OSSERVAZIONI A VALERE ANCHE QUALE PARERE CON ESPRESSO RIFERIMENTO ANCHE ALLE “INTEGRAZIONI DOCUMENTALI RELAZIONE DI RISPOSTA ALLE OSSERVAZIONI ALLA DOCUMENTAZIONE PROGETTUALE DOC. MASE – 2024 -0022139 – 22102 EO DE GN R 09 0010 B, 2024 - 0022139 – 22102 EO DE GN R 09 0011 ” NONCHÉ IN RELAZIONE ALLA PRESA IN CARICO E RISPOSTA ALLE INTEGRAZIONI RICHIESTE DALLE REGIONI (IN PRIMIS LA REGIONE PIEMONTE RELAZIONE DI RISPOSTA ALLE OSSERVAZIONI ALLA DOCUMENTAZIONE PROGETTUALE 22102 EO DE GN R 09 0018 B - D.G.R. N. 1C-81CC/2024/XI DEL 12/02/2024, RISULTANTE DELLA SEDUTA N. 430 AVENTE COME OGGETTO IL “PARERE EX ART. 23 DEL D.LGS. 152/200C E S.M.I. NELL’AMBITO DELLA VALUTAZIONE DI IMPATTO AMBIENTALE DI COMPETENZA STATALE RELATIVA AL PROGETTO DI REALIZZAZIONE DI UN IMPIANTO EOLICO DI POTENZA PARI A 43,4 MW PRESENTATO DA WINDTEK SRL NEI COMUNI DI CAIRO MONTENOTTE, CENGIO (SV) E SALICETO (CN). PARTE PIEMONTESE. [ID: 10C8C]”.)

- Osservazioni in merito alla documentazione di “integrazione sulla produttività del progetto - studio ventosità “

Idoneità dei siti - studio anemometrico e dimensionamento turbine

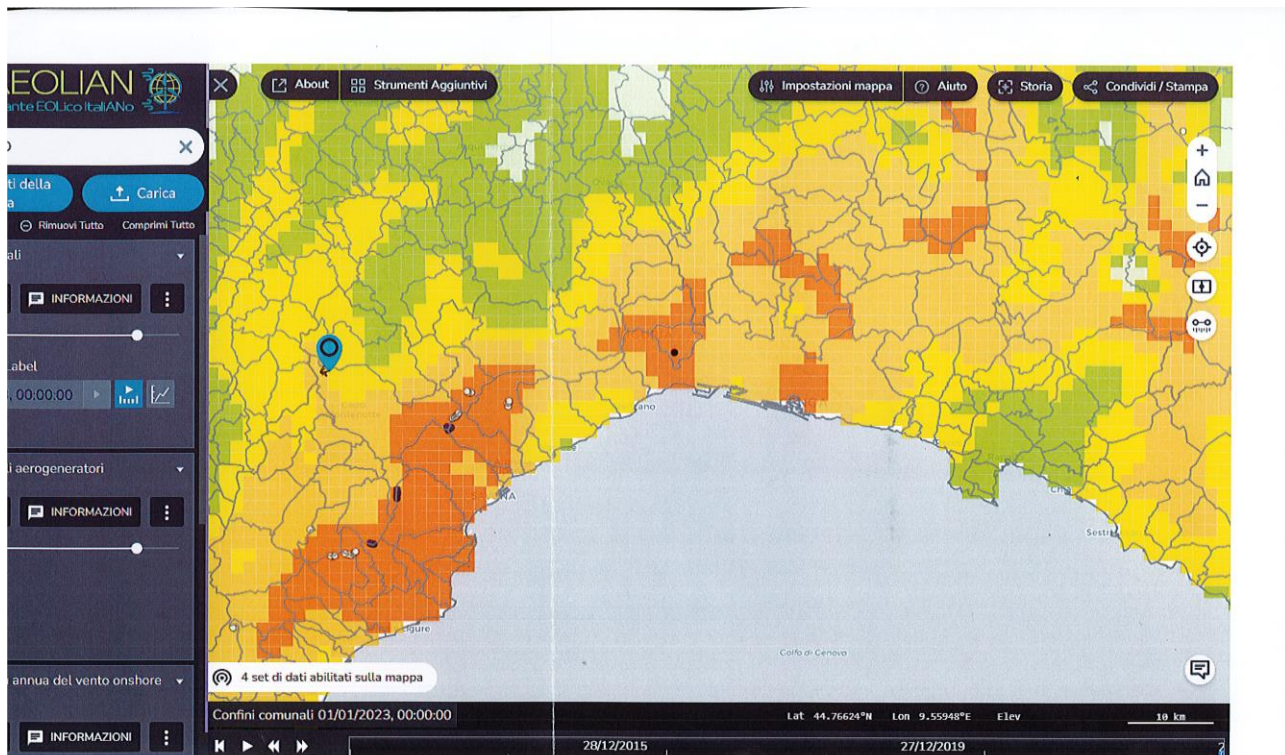
In primo luogo è innegabile che il **criterio** principe per individuare l' idoneità di un sito sia la presenza di energia eolica. A questo proposito ricordiamo che da 'ATLANTE EOLICO ITALIANO la collocazione del parco eolico risulta in una zona con ventosità segnata in arancione pallido (come noto quelle a maggior v Si riportata di seguito scannerizzazione di figura estratta da Tecnogaia con collocazione degli AG (cfr. Tecnogaia pg.44 dell'elab.239 del Proponente) .

Risulta quindi sconfessata, e non superata dalle integrazioni successive, l'affermazione che avevamo trovato a pag. 43 dello *Studio di impatto ambientale* (rif. Elab. 239), laddove si legge "...Già da una prima analisi dei dati disponibili sull' **ATLANTE EOLICO ITALIANO** è possibile notare come l'area rientri nell'intervallo tipico di ventosità delle centrali eoliche italiane. riportiamo di seguito un estratto dell'Atlante eolico citato così da poter verificare *ictu oculi* come nelle aree aventi caratteristiche anemometriche simili **NON** risultino centrali eoliche.

Approssimativamente
Montecerchio

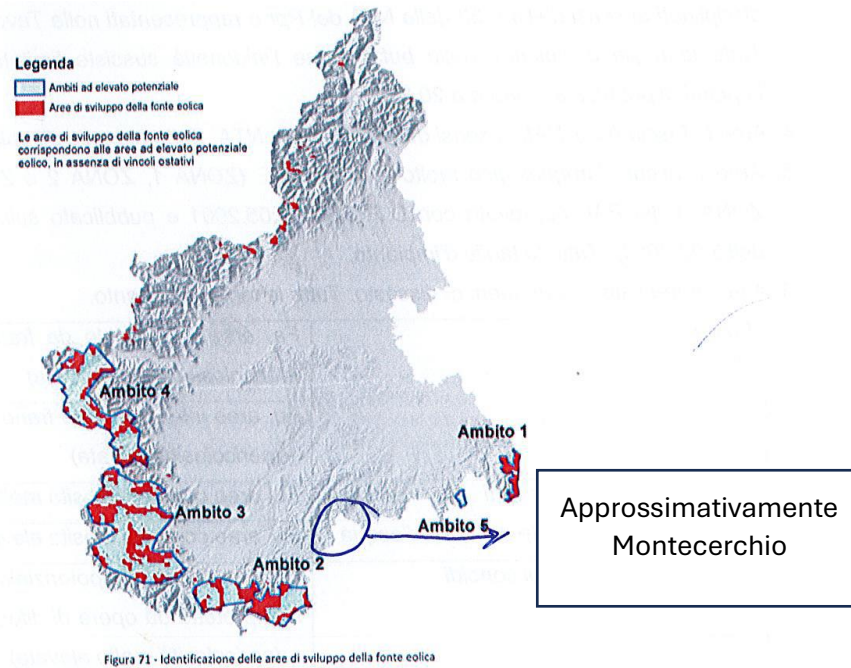
Ebbene la zona ove il proponente vorrebbe collocare l'impianto non risulta ricompresa (e nemmeno prossima) alle zone ad alto potenziale eolico anzi a dire il vero risulta in una zona di assoluto grigio cromatico significativo dell'assenza di interesse eolico.

Dal combinato disposto della lettura dell'ATLANTE EOLICO presentato sopra e della rappresentazione contenuta nel PEAR Piemonte, si evidenziano dati obiettivi da cui emerge il difetto del criterio principe ovvero la ventosità del sito

- **In via preliminare di fatto con riferimento all'elaborato n.22102 EO DE CI D 04 0015 B tratto 2**

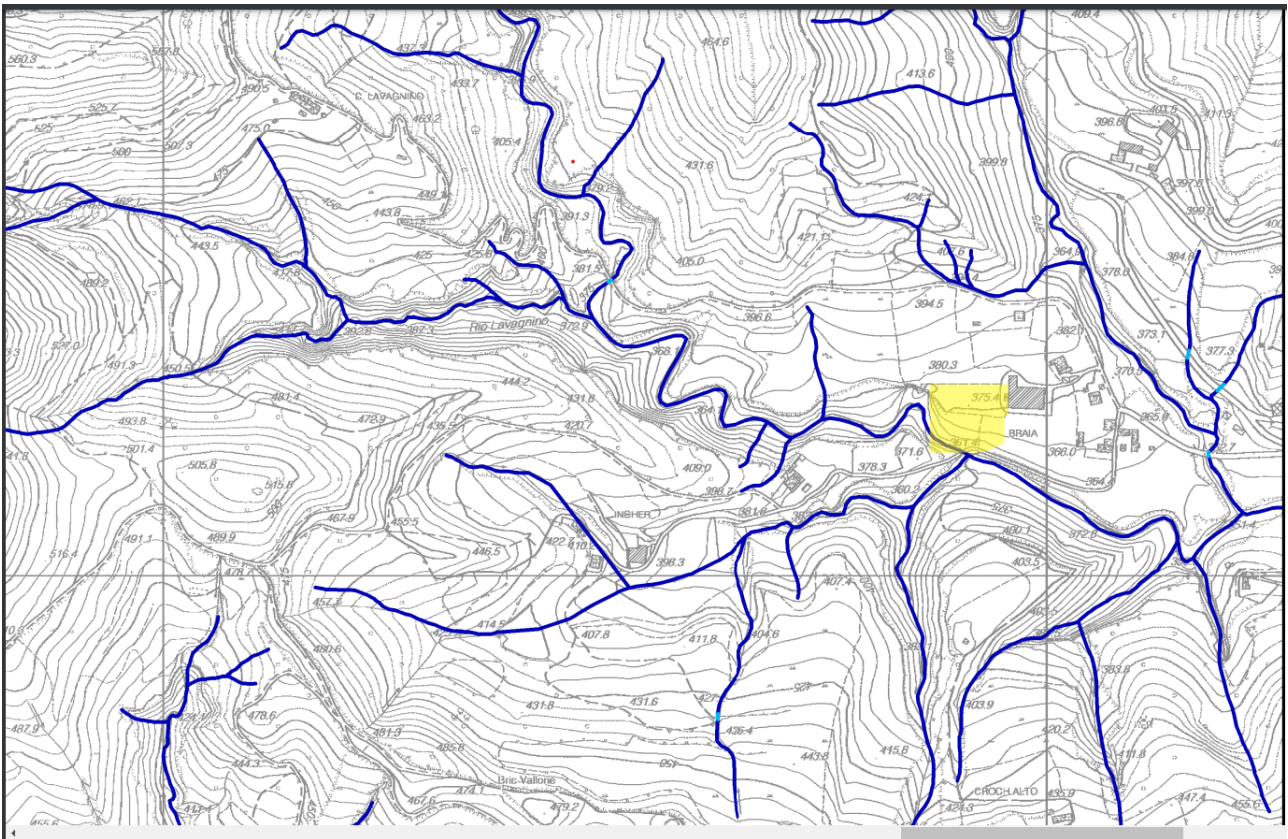
Risulta persistente difetto di esame e valutazione delle condizioni effettive della viabilità esistente di accesso al sito con riferimento tratto n. 14 (cfr. elaborato n. 72 planimetria di intervento) ovvero tratto n. 2 dell'elaborato di cui in e nonché di relativa rappresentazione ante e post operam

Il difetto di valutazione dello stato effettivo del tratto di strada in oggetto, circa 600 metri di strada asfaltata, (si precisa che il riferimento di questa osservazione è all'allargamento del tratto di strada attualmente carrabile e asfaltata che precede i sentieri e mulattiere non carrabili il cui allargamento sarà oggetto di separate osservazioni⁸) risulta particolarmente preoccupante dal momento che il **tratto in questione si trova immediatamente prospiciente un' ampia zona a rischio a rischio frana elevato (P3) come da cartografia Ispra allegato (cfr. all.1)**

Inoltre il tratto di strada in oggetto si trova a margine di un dirupo dell'altezza di circa 25 metri ,Identificabili a sinistra della sede stradale percorrendola con direzione di marcia SP 9 sito Montecerchio. Il dirupo presente in loco da tempo immemore, era certamente esistente nel momento in cui sono stati fatti i rilievi come dimostra l'elaborato n. 90 del Proponente che per comodità di consultazione si riporta in allegato (cfr. all.2)

Il proponente con riferimento al tratto in questione a margine del dirupo e prospiciente la frana (rischio 3 Ispra) si limita a prevedere, in maniera generica, un allargamento testualmente *ALLARGAMENTO STRADA ESISTENTE ALLARGAMENTI STRADALI E SEZIONI* cfr. *elaborato 22102 EO DE CI D 04 0015 REV B aprile 2024*, ove nella raffigurazione che troviamo nella parte sinistra di detto elaborato viene rappresentato - con un linea rossa a latere del tracciato esistente - l'ipotetico allargamento per arrivare alle metrature indicate. Cfr. tratto 2)

Il proponente di conseguenza nel proprio generico elaborato prevede un allargamento della strada esistente nelmacro tratto 14 (cfr. elaborato 72) e nel tratto 2 (cfr. elaborato 22102 EO DE CI D 04 0015 REV B aprile 2024), prevedendo che tale allargamento vada ad interessare direttamente la parte prospiciente il dirupo, anzi dall'istruttoria conducibile in loco si sarebbe potuto appurare come il previsto allargamento andrebbe proprio sul dirupo. Ne deriverebbe quindi previsto un allargamento della strada laddove il sedime a margine della strada non risulta esistente.

Inoltre non è stata presa in esame alcuna idonea opera che consenta tale ipotizzato allargamento e meno che mai la sua messa in sicurezza, visto che ci troviamo in ambito incidente sul dirupo e prospiciente la frana segnalata nella mappatura Ispra con un indice di pericolosità P3; non solo ci troviamo anche su un dirupo con andamento franoso già iniziato come è possibile ricavare dalle fotografie allegate.

Figura 3: Curve di livello per Aerogeneratore 7. Differenza di altezza rispetto ai prati sottostanti equivalente ad 80 m.

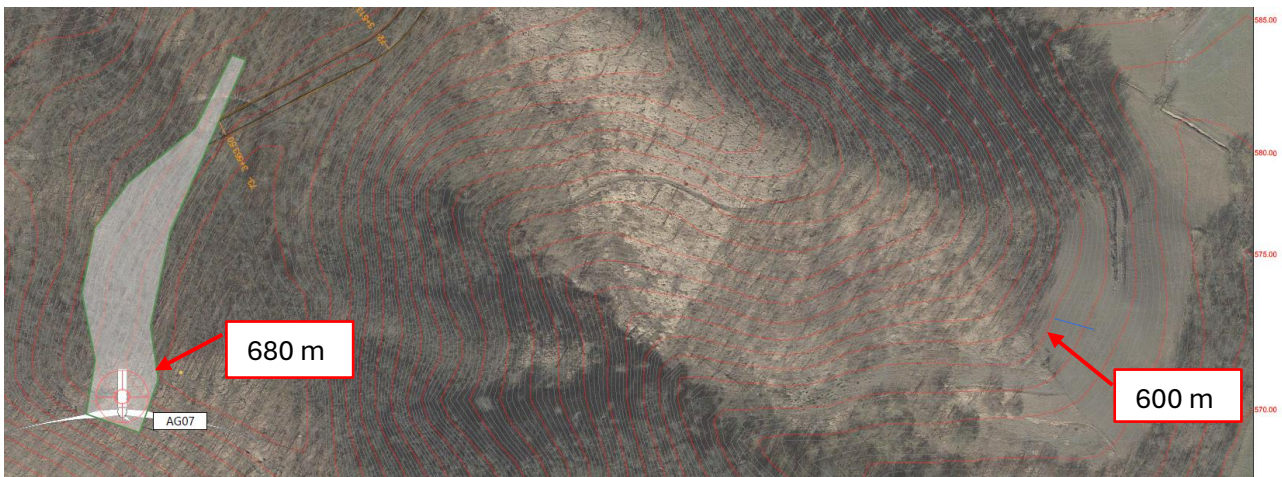
Dalle curve di livello riportate nel documento **22102_EO_DE_CI_D_08_0024_B_Planimetria_curve_livello_turb_6-7_sdp-signed** si evince facilmente mediante differenza tra le curve di livello e l’altezza della collina rispetto ai prati sottostanti, che l’aerogeneratore AG7 è di **80 m**.

Figura 4: Comparazione della misura rilevata tra le curve di livello, ovvero 80 m e la rappresentazione grafica proposta di Windtek. Le pale al rotore in realtà misurano 125 m e non 80 come sembrerebbe nella rappresentazione grafica.

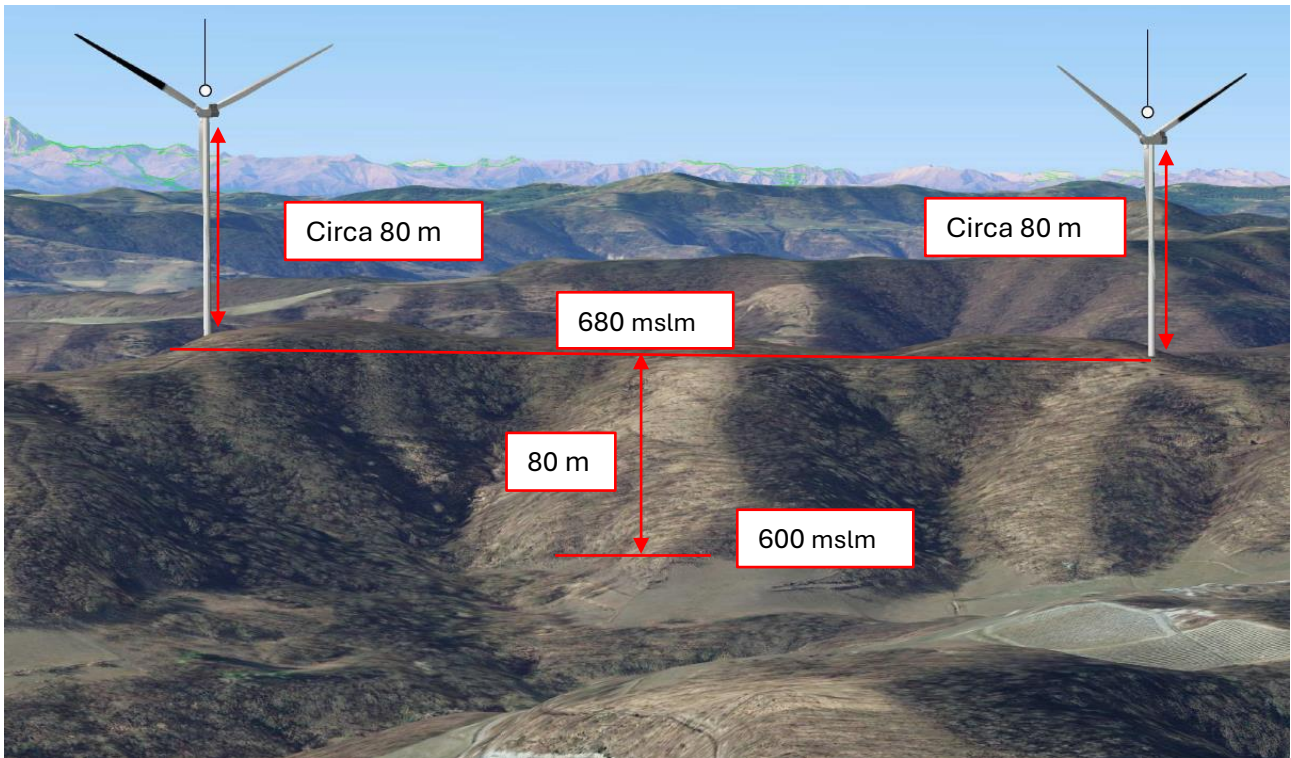
Riportando la misura rilevata nel documento **22102_EO_DE_GN_D_03_0012_A_Analisi_di_impatto_visivo-signed** si evince che l’altezza dell’aerogeneratore non risulti assolutamente proporzionale alla misura rilevata dalle curve di livello e quindi **l’elaborato prodotto da Windtek non risulta rappresentativo**.

Come si può notare, gli aerogeneratori sono stati rappresentati con una altezza che corrisponderebbe ad 80 m all’asse della girante, **quando invece l’altezza reale al rotore della pala è di 125 m**, come si evince dalla scheda tecnica della macchina Vestas V162.

Figura 6: Punto di scatto 3 degli aerogeneratori AG7 ed AG6

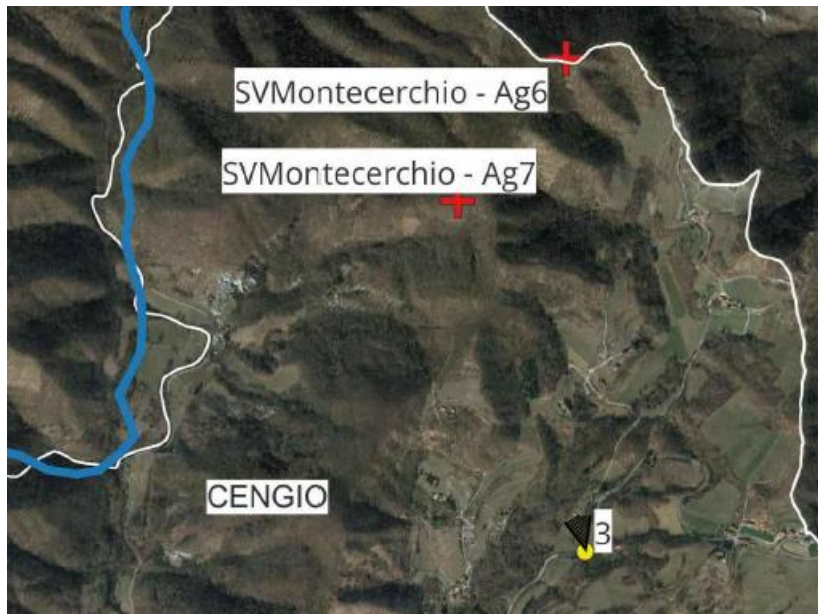
Quanto descritto sopra è ancora più evidente se si prende in considerazione il documento 22102_EO_DE_SIA_D_03_0090_B_Fotomontaggi_parco_Montecerchio_nei_diversi_cicli_stagionali-signed. Si prenda in esame la prospettiva rappresentata per gli aerogeneratori AG7 ed AG6 al punto di scatto 3.

Figura 7: Misura della distanza dell' AG7 dal punto 3 di scatto.

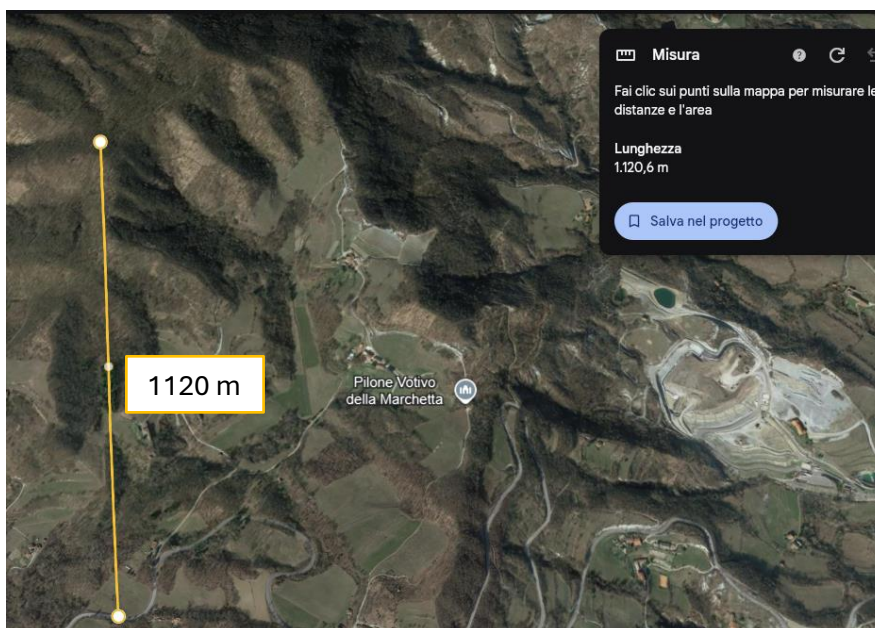
La distanza di questo oggetto dal punto di scatto è di 1120 m, mentre la differenza di altezza della collina mediante l'ausilio ancora una volta delle curve di livello può essere stimata in 100 m.

Figura 8: Indicazione dell'altezza della collina rilevata dalle curve di livello. Come si può notare 100 m non corrispondono assolutamente con la prospettiva che è stata proposta nel documento di Windtek.

Figura 17: Frapposizione del Parco Eolico Monte Cerchio con i due Radar gestiti da Arpa Piemonte.

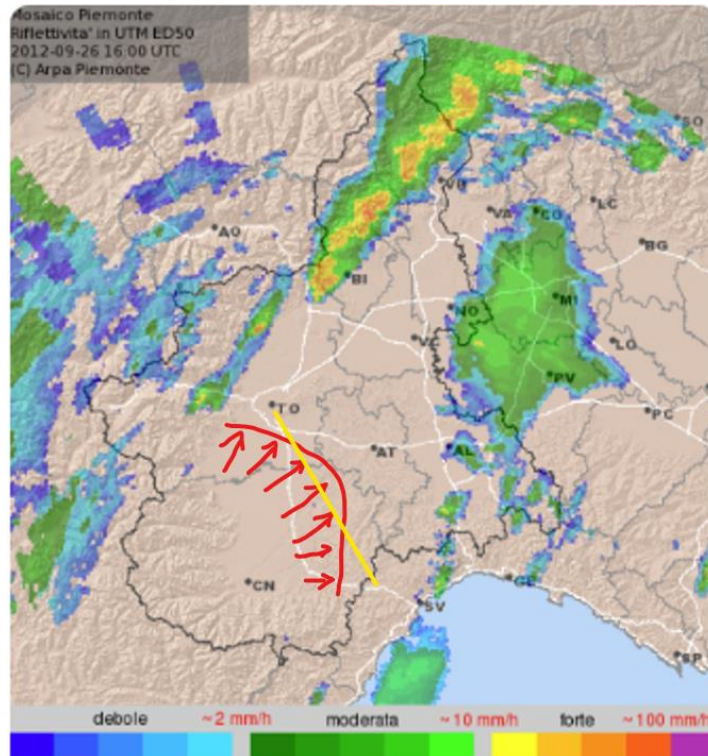
Il parco Eolico Monte Cerchio, come illustrato nella seguente immagine, si **frappone tra i due Radar gestiti da Arpa Piemonte**, in quello che è un noto corridoio delle perturbazioni provenienti dal nord-ovest della penisola. Questo per sottolineare che il disturbo generato ai Radar dall'installazione del parco eolico porterà a falsi eco e quindi a disturbare l'analisi dei dati per la correttezza delle previsioni meteorologiche.
